**Forum mondial de l'harmonisation  
des Règlements concernant les véhicules**

Groupe de travail en matière de roulement et de freinage

Soixante-seizième session

**Freinage des motocycles: Règlement technique mondial n° 3****Proposition d'amendements au Règlement technique mondial  
n° 3 (Systèmes de freinage des motocycles)****Communication de l'expert de l'Italie\***

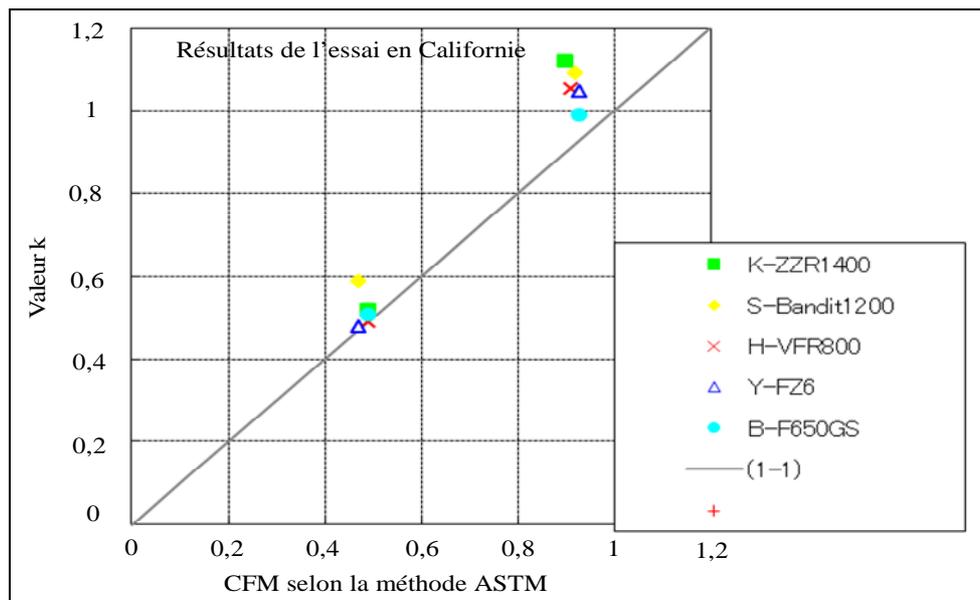
c) Au cours des discussions portant sur le RTM n° 3, il a été procédé en Californie à un essai de concordance entre la méthode K et la méthode ASTM. Les résultats de cet essai sont présentés dans le graphique ci-après.

Les valeurs du CFM par la méthode K concernaient le même parcours et on a constaté ce qui suit:

- Les valeurs du CFM variaient selon les motocycles (pneumatiques);
- De telles différences doivent être autorisées.

Il a été reconnu que même pour un parcours identique les valeurs du CFM étaient différentes pour chaque motocycle. On a noté qu'il était préférable de mesurer les valeurs du CFM du parcours en utilisant le même motocycle pour rester dans les mêmes conditions.

La proposition de l'Italie stipule que lors du choix du motocycle, le niveau de concordance entre la méthode K et la méthode ASTM devrait être confirmé. L'Italie est d'avis qu'un motocycle présentant un niveau de concordance identique à celui qui a été mis en évidence par l'essai effectué en Californie peut constituer un véhicule représentatif utilisable pour mesurer les valeurs du CFM du parcours.

**Note 1: Un véhicule représentatif peut être acceptable pour mesurer le CFM par la méthode b) si son CFM nominal, déterminé préalablement par la méthode a) est le même sur un revêtement à grande valeur de  $\mu$  et sur un revêtement à petite valeur de  $\mu$ .**
